<b>Title - Sujet</b> Agrandissement quai des traversiers	
<b>Solicitation No. - N° de l'invitation</b> EE519-220842/A	<b>Amendment No. - N° modif.</b> 003
<b>Client Reference No. - N° de référence du client</b> R.115132.100	<b>Date</b> 2021-10-19
<b>GETS Reference No. - N° de référence de SEAG</b> PW-\$QCM-032-18217	
<b>File No. - N° de dossier</b> QCM-1-44065 (032)	<b>CCC No./N° CCC - FMS No./N° VME</b>
<b>Solicitation Closes - L'invitation prend fin</b> <b>at - à 02:00 PM</b> Eastern Daylight Saving Time EDT <b>on - le 2021-11-02</b> Heure Avancée de l'Est HAE	
<b>F.O.B. - F.A.B.</b>	
<b>Plant-Usine:</b> <input type="checkbox"/> <b>Destination:</b> <input checked="" type="checkbox"/> <b>Other-Autre:</b> <input type="checkbox"/>	
<b>Address Enquiries to: - Adresser toutes questions à:</b> Girard, Isabelle	<b>Buyer Id - Id de l'acheteur</b> qcm032
<b>Telephone No. - N° de téléphone</b> (418) 580-3551 ( )	<b>FAX No. - N° de FAX</b> ( ) -

### **Modification-003**

## Extension du quai, renforcement et nouvelles défenses Cap-aux-Meules, Québec

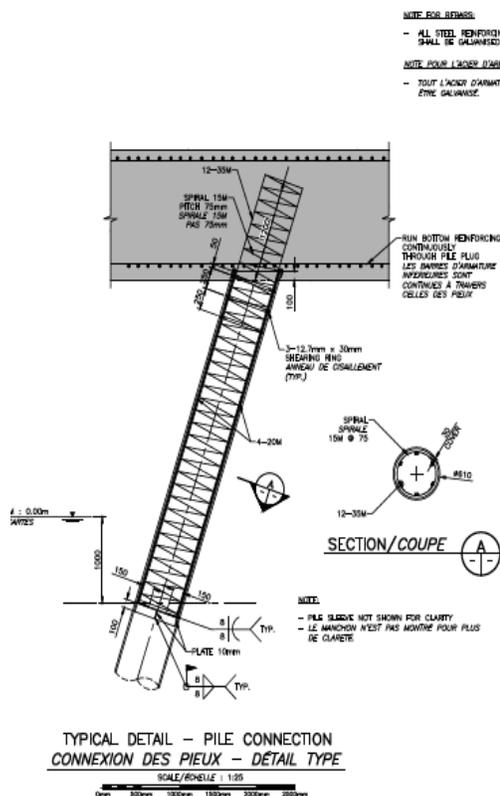
**Question 8 :** Dessin C21 et section de devis 01 29 00, art. 2.2.3 : Dans la description de paiement de l'item 2.2.3, il est mentionné du béton et de l'armature sur la pleine longueur des pieux. Par contre sur le dessin C21, vue en élévation et coupe 'A', il semble n'y avoir du béton qu'à partir de l'élévation - 1.0 jusqu'au haut du pieu. Précisez les détails du béton et de l'armature pour cet item?

**Question 9 :** Au plan C-21 il semble avoir une soudure à faire en chantier à effectuer à l'intérieur du pieux à l'élévation 0.00, ce qui semble impossible côté pratique. Pouvez-vous confirmer ?

**Réponse 8 :** Le remplissage est limité au volume entre l'élévation -1m et le sommet du pieu.

**Réponse 9 :** La plaque 10mm est soudée à l'armature de connexion de tête du pieu mais n'est pas soudée au pieu. Celle-ci est par conséquent indépendante du pieu et permet de contenir le béton dans la zone indiquée aux plans (au-dessus de l'élévation -1.00m). Les soudures visibles sur le détail sont entre la plaque 10mm et la cage d'armatures.
